COMUNICACIÓN PROCESAMIENTO Y EJECUCIÓN

CIRCULAR Nº 2

Ref.: C.D.E. N° 2700123900 - COMPRA DE HASTA 8 UNIDADES DE COMPRESIÓN DE AIRE, HASTA 2 UNIDADES DE SECADO, SUMINISTRO Y LA PUESTA EN MARCHA PARA PLANTA MINAS

Esquema unifilar de abastecimiento de aire para homogenización

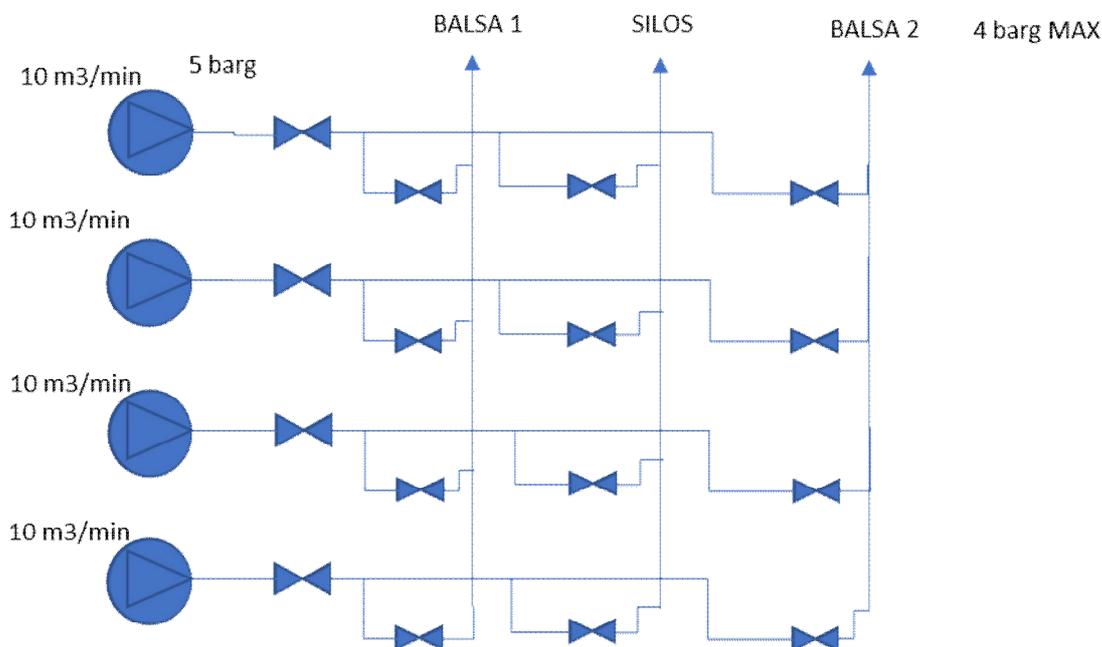
Proceso de homogenización:

- a) Luego de los compresores, debería haber al menos un tanque de equalización. En la configuración actual, cada compresor tiene su propio tanque. Indicar si se quiere mantener la lógica de que cada compresor tenga su tanque propio

RESPUESTA a)

En el proceso de homogenización los compresores abastecen directamente a las balsas y silos de homogenización, no se cuenta con tanque de acumulación, se trabaja fijo, a continuación, se presenta esquema unifilar de abastecimiento de aire para homogenización
